Keuringsverslag van een elektrische laagspanning- en zeer lage spanningsinstallatie

NIET CONFORM

Straatnaam M. Stansstraat
Huisnummer 19
Busnummer
Postcode 3650
Gemeente DILSEN-STOKKEM
Land België

Controlebezoek van een oude huishoudelijke elektrische installatie van een wooneenheid bij verkoop op vraag van de verkoper volgens (KB 08/09/2019) - AREI Boek 1- 8.4.2. en 8.2.1. en 4.2.4.3.

Afbeelding schakel- en verdeelbord:

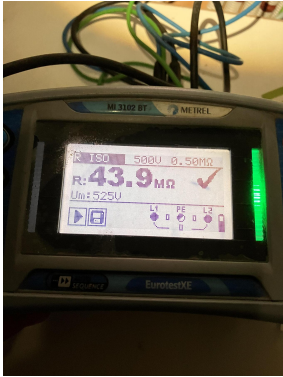
- I2.01 Eén of meerdere differentieelstroombeschermingsinrichtingen werken niet met testknop en/of stroominjectie. (Boek 1 Onderafdeling 6.5.7.2)Diff van 30mA 25A werkt niet met testknop

- I3.08 Een demonteerbaar aansluitstuk (aardingsonderbreker) moet steeds gemakkelijk bereikbaar zijn. (Boek 1 Onderafdeling 5.1.5.1. en 5.4.3.5.)
- I5.01 De aanduiding van de stroomkringen en/of apparatuur, aansluitklemmen, enz dient aangebracht of vervolledigd te worden. (Boek 1 Onderafdeling 3.1.3.1. en 3.1.3.3.A. en 5.1.6.1)

- I5.10 De genaakbare, naakte onder spanning staande delen zijn onvoldoende afgeschermd. (Boek 1 Afdeling 5.1.4. en 4.2.2.3.)
- I5.14 De nominale spanning dient duidelijk vermeld te worden op een oordeelkundig gekozen plaats. (Boek 1 Onderafdeling 3.1.3.3.)

- I6.01 De differentieelschakelaar aan het begin van de huishoudelijke installatie is niet verzegelbaar. (Boek 1 Onderafdeling 4.2.4.3.)
- I6.03 De nominale stroomsterkte van de algemene en/of bijkomende differentieelschakelaar dient aangepast te zijn aan de overstroombeveiliging. (Boek 1 Afdeling 4.4.1.)

- I6.04 Een differentieelstroombeschermingsinrichting met een gevoeligheid van 30mA is te plaatsen voor installaties van badkamer, wasmachine, vaatwas, droogkast en/of gelijkaardige toestellen. Deze dient ondergeschikt te zijn aan de hoofddifferentieelstroombeschermingsinrichting (Boek 1 Onderafdeling 7.1.4.3. en 4.2.4.3.)

- I6.06 De differentieelstroombeschermingsinrichtingen die worden geplaatst in huishoudelijke installaties zijn ten minste van het type A. Een differentieelstroombeschermingsinrichtingen van het type AC is niet toegelaten. (Boek 1 Onderafdeling 5.3.5.3.)

- I8.17 De niet-gebruikte leidingen verwijderen of aan de uiteinden te isoleren. (Boek 1 Onderafdeling 4.2.3.3.b) In verdeelbord
- I8.21 Kabeldoorvoeren uit te voeren met wartels of gelijkwaardig bescherming. (Boek 1 Onderafdeling 5.2.6.1.) In kelder aan contactdoos

- N17 De aardspreadingsweerstand kon niet gemeten worden. Deze dient bij voorkeur kleiner te zijn dan 30ohm.
- N20 Eén of meerdere differentieelstroominrichtingen en/of automatische schakelaars kunnen niet opnieuw worden ingeschakeld. Deze dienen vervangen te worden. Diff van 25A ging pas na meerdere pogingen terug op
